ORD. DOH N° 442
Santiago, 24 de febrero de 2026

MAT. : Entrega pronunciamiento en el marco del recurso de reclamación interpuesto en contra de la resolución exenta N°202505001102/2025, atingente a la DIA del proyecto "Parque Fotovoltaico El Manzano III - Reingreso", cuyo proponente es Andina Solar 14 SpA.

MINUTA

PROYECTO “PARQUE FOTOVOLTAICO EL MANZANO III - REINGRESO” CUYO PROPONENTE ES ANDINA SOLAR 14 SPA

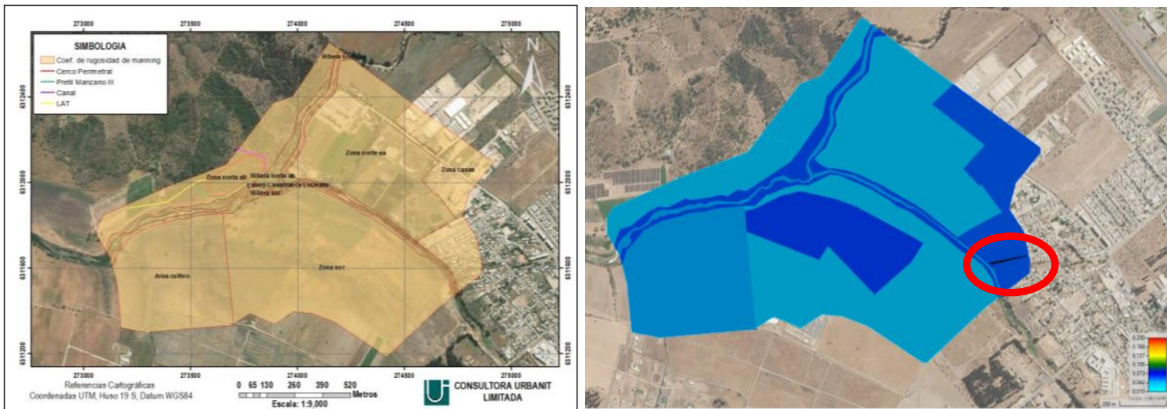
- a) Respecto de los datos ingresados al modelo, mediante hidrograma unitario, el interesado ingresa al modelo caudales superiores a los determinados por la hidrología, tal como se señala la tabla 1.23 de este informe. La tabla siguiente resume los caudales determinados hidrológicamente y los utilizados en el modelo:

Dado que el caudal utilizado en el modelo es superior al determinado hidrológicamente, el interesado utiliza cálculos conservadores, lo que se acepta. Esos últimos caudales fueron los determinados y utilizados por el proyecto Polaris para determinar resultados via modelo 2D.

Comparación Escenarios Sin Proyecto y Con Proyecto EM III

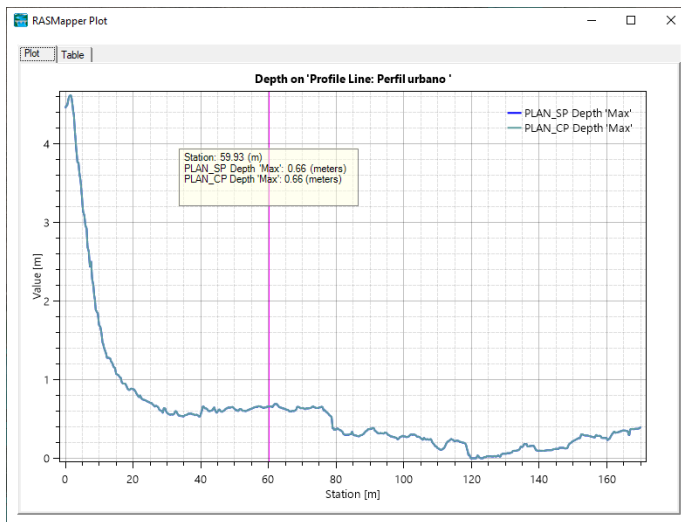
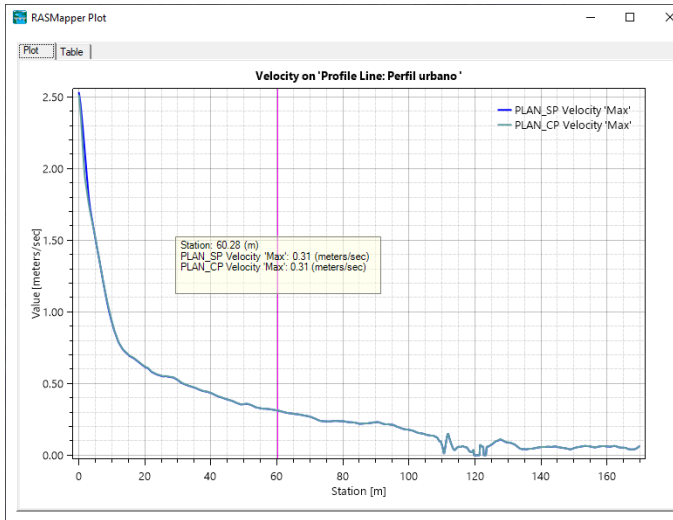
Al comparar los resultados de la modelación entre la situación Sin Proyecto (SP) con la Con Proyecto (CP), correspondiente a los escenarios 1 y 2, para una misma sección transversal, que atraviesa el sector urbano, mostrada en la figura anterior, es posible concluir que no se presentan alteraciones en las variables de altura de escurrimiento, confirmándose que las diferencias de altura oscilan entre +1cm y -1cm.

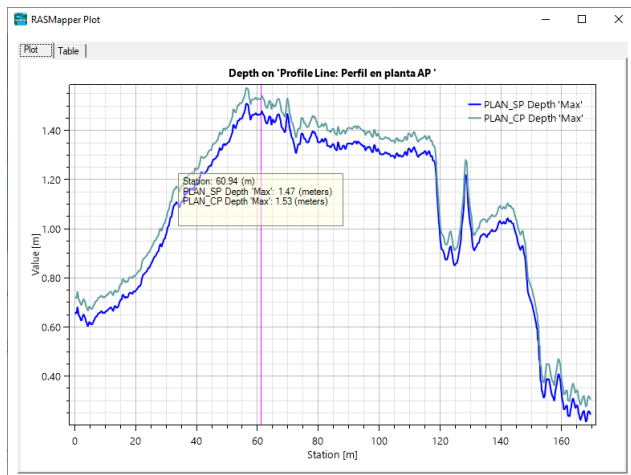
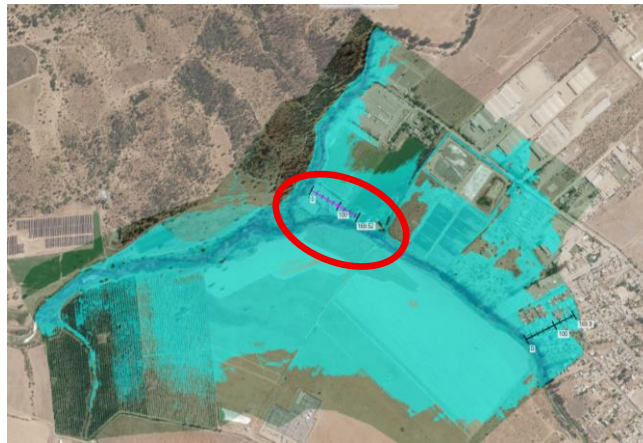
Realizando el análisis en términos de velocidad, puede notarse resultados similares en ambos escenarios, tal como lo demuestran las figuras que se adjuntan.

La velocidad promedio, para ambos escenarios alcanza a 0.3 m/s, notándose diferencias solo en el sector vecino al cauce principal. Ya alejado de éste, las velocidades en ambos casos analizados (SP vs CP) son similares, por lo que se concluye que en términos de velocidad el efecto del proyecto es mínimo.

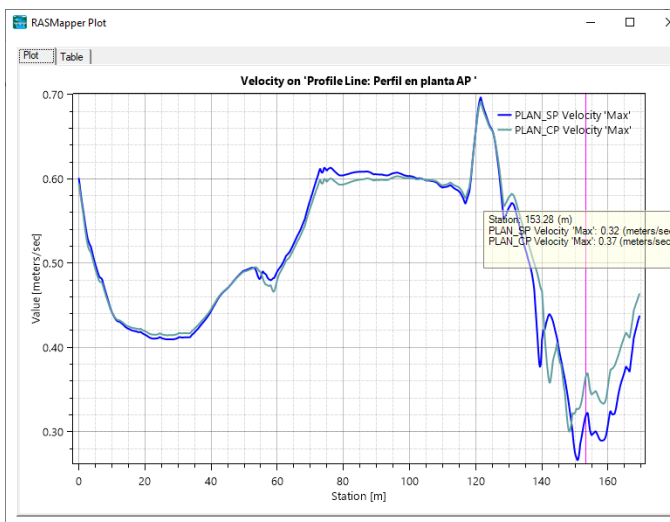
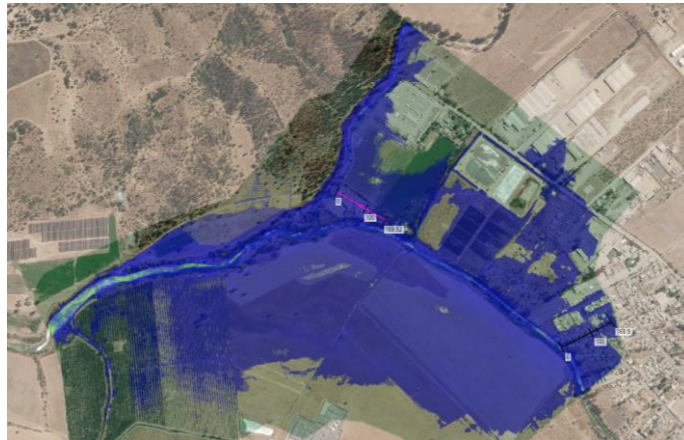
- En relación con el efecto que provoca el proyecto en la PTAS, la modelación numérica 2D entrega resultados que indican una afectación en aproximadamente 6 cm adicionales en los niveles de inundación. La figuras y tabla siguiente muestran en primer lugar la ubicación del perfil transversal analizado y luego se entrega un gráfico comparativo del nivel para ambos escenarios y finalmente la tabla muestra los valores asociados en el entorno de la Station 60 m.

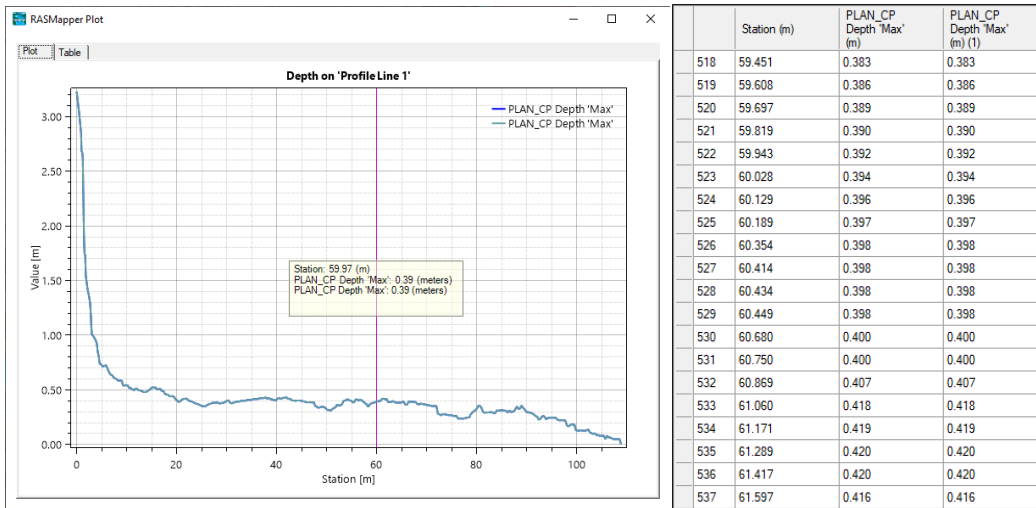
En términos de velocidad, en ese mismo perfil, los resultados de la comparativa entre los escenarios SP vs CP son mostrados en las siguientes figuras, mostrando un mínimo de 0,3 m/s a un máximo de 0.7 m/s

Para ese perfil, que atraviesa la PTAS, el promedio de velocidad alcanzó a 0,5 m/s, mientras que la diferencia entre las velocidades de ambos escenarios alcanzó a sólo 0.01 m/s.

Por el análisis anterior, realizado en términos de altura de escurrimiento y velocidad en el mismo perfil transversal, se puede considerar que la influencia del proyecto en el sector de la PTAS es mínima.

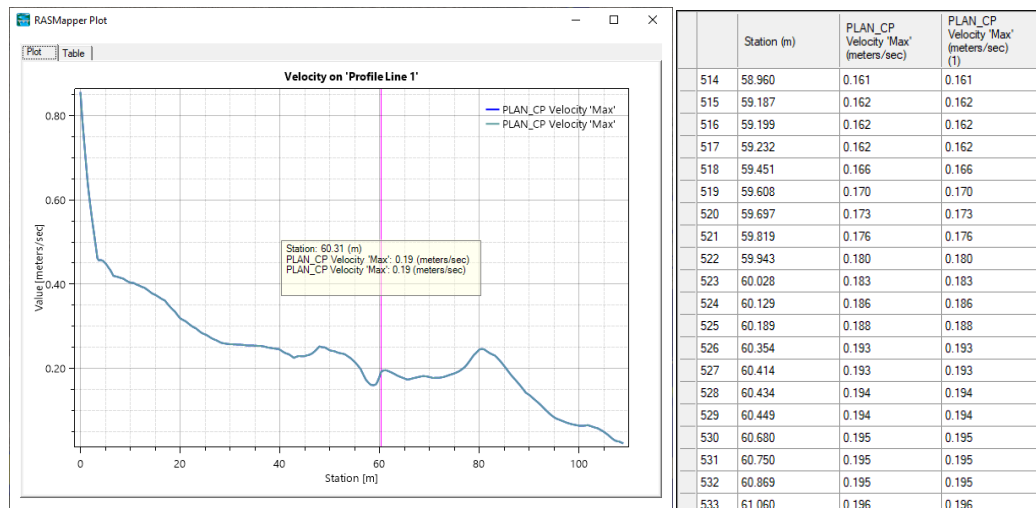
La figura siguiente muestra que, en términos de niveles de inundación, el proyecto Polaris no afecta al sector urbano de Casablanca, tal como se observa en las siguientes figuras y cuadros.

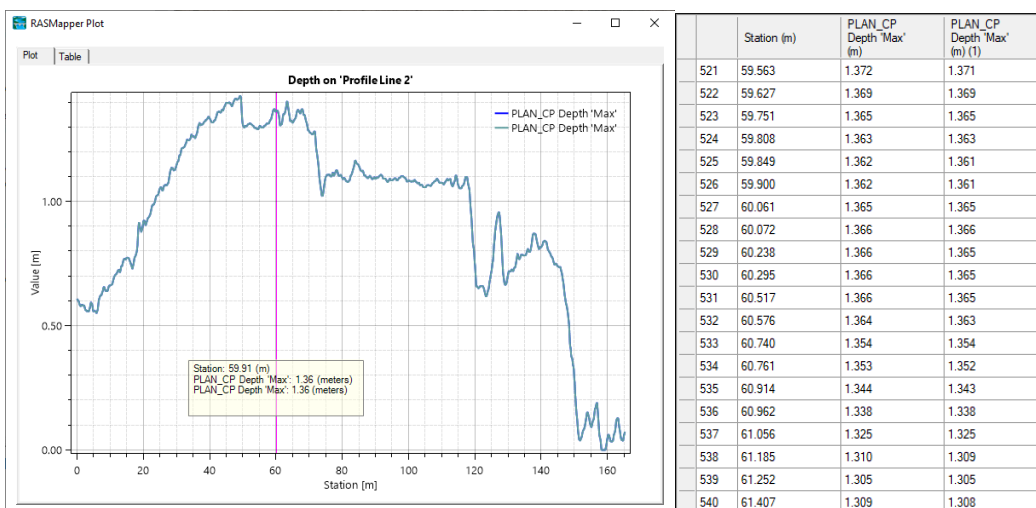
En términos de velocidad, para el mismo perfil urbano ya mostrado, se comprueba que el proyecto Polaris tampoco afecta, tal como lo muestra la figura siguiente:

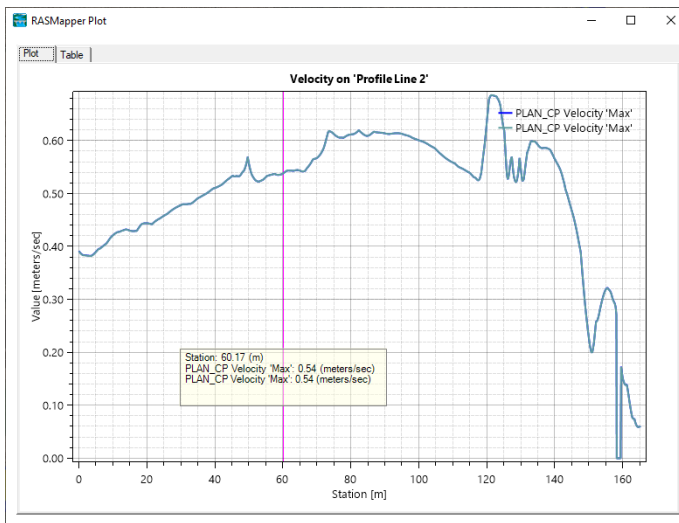
Del mismo modo, analizando el efecto del proyecto Polaris, en la vecindad del sector de la PTAS, tampoco se nota afectación. La siguiente figura muestra la situación para el nivel de inundación:

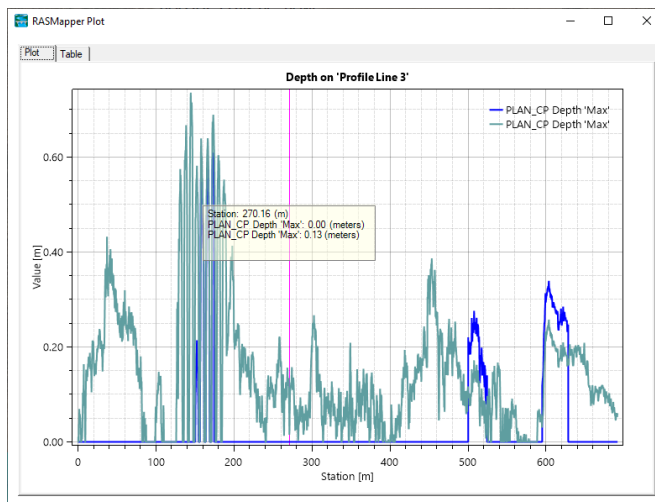
En términos de velocidad, las siguientes figuras muestran al similar:

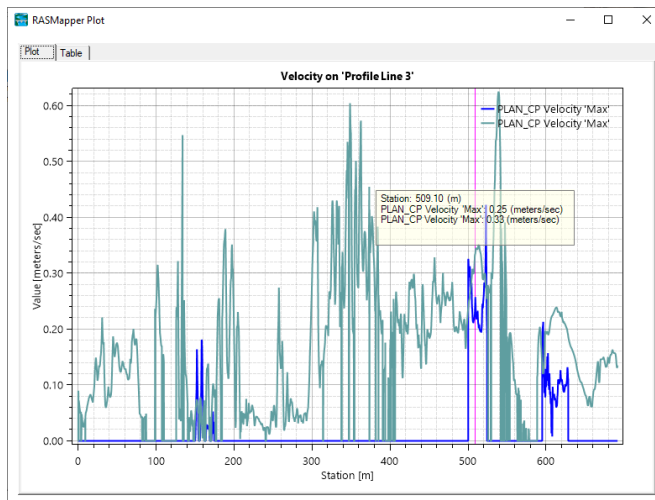
Si, por último, se analiza el efecto del proyecto Polaris respecto de la línea de defensa propuesto por ese proyecto, en las siguientes figuras puede observarse que, los efectos de este segundo son menores a 15 cm (línea azul muestra la altura de inundación para el resultado con proyecto Polaris y la línea verde, la situación CP, sin considerar Polaris).

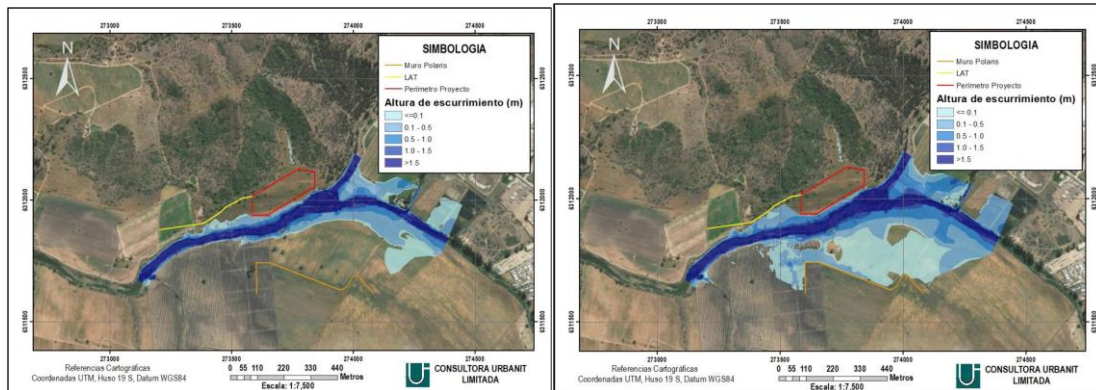
Analizando lo mismo pero en términos de resultados de velocidad, se obtiene lo que muestra la figura siguiente:

Puede notarse que el cambio en la velocidad, cuando ocurre muy menor magnitud.

- A lo anterior, debe agregarse que las defensas fluviales del proyecto El Manzano III y Solaris funcionan a partir de crecidas sobre 50 años de periodo de retorno, tal como se observa en las siguientes figuras que presentan las inundaciones simuladas en la DIA, para crecidas de caudales T=50 años y T=100 años. Por lo anterior, se prevé que las defensas fluviales proyectadas en el sector no producirán alteraciones al escurrimiento normal de las aguas, así como tampoco durante crecidas frecuentes e incluso algo superiores a T=50 años.
